Formular de evaluare a condițiilor de accesibilitate a clădirilor publice

Categorii	Indicatori	Date colectate
Localitate, raion:	Costangalia (Cantemir)	
Adresa, strada, nr.:	-	
Instituția:	BESV Coștangalia nr. 8/21 Cămin Cultural	
Tipul instituției:	Instituție culturală	
Latitudinea:	46.106176 ,	
Longitudinea:	28.399983

Fig. IV.18 Parcare pe o direcție perpendiculară față de carosabil

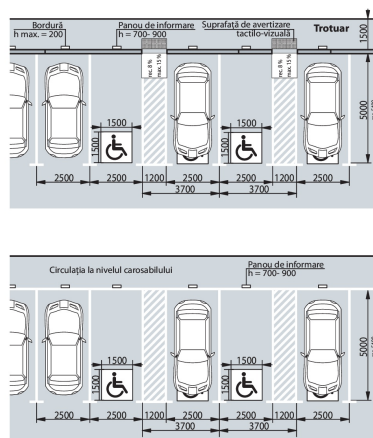
Parcare obișnuită:	Nu , dar există loc unde poate fi amenajată parcare
Locuri de parcare amenajate pentru persoanele cu dizabilități:	Nu

Fig. V.32b Rampă de acces paralelă cu intrare în clădire

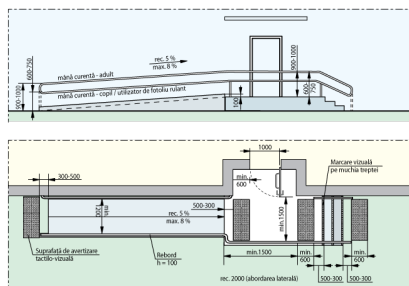
Intrarea în clădire este la nivelul solului:	Nu
Dacă este folosită o intrare alternativă, există indicatoare care arată direcția către aceasta:	Nu
La intrare sunt trepte:	Da, 2 trepte , Înălțime totală a treptelor/scărilor (cm)14 cm
La intrarea în clădire este instalată o platformă de ridicare (verticală sau înclinată):	Nu
Ușa se deschide în interior sau exterior:	Exterior
Dimensiunile pragului/spațiului din fața ușii de intrare în clădire:	250 cm
Înălțimea pragului ușii (de la nivelul solului până la nivelul superior al pragului):	25 cm Standard: Se aplica regula de 1:12
Dacă există trepte, sunt semnalate treptele cu elemente contrastante și/sau tactile:	Nu Standard: prima și ultima treaptă trebuie semnalate în culori contrastante
Există rampă de acces:	Nu
Nu există rampă, dar sunt șine metalice:	Nu

Fig. V.24. – Exemplu de conformare a suprafețelor vitrate în cadrul foi de ușă și realizarea contrastului vizual, atunci când ușa și suprafețele adiacente sunt vitrate

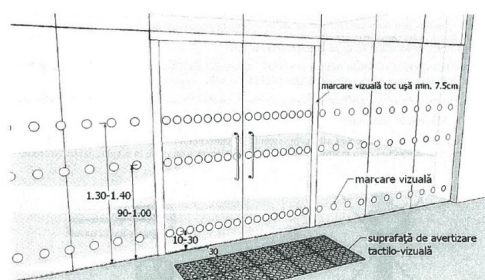
Categorii	Indicatori	Date colectate
	Dimensiuni ușă de intrare:	Dublă: 85 cm + 85 cm Standard: lumina ușii duble trebuie să fie de minim 90 cm Ușa mică din cea dublă se deschide
	Prag ușă de intrare:	Un prag cu înălțimea: 8 cm Standard: pragul trebuie să fie de maxim 2 cm
	Ușile de la intrare și din interiorul clădirii sunt dotate/marcate corespunzător cu semne contrastante:	Nu Standard: este o diferență de culoare contrastantă (culori închise / culori deschise) între perete și podea
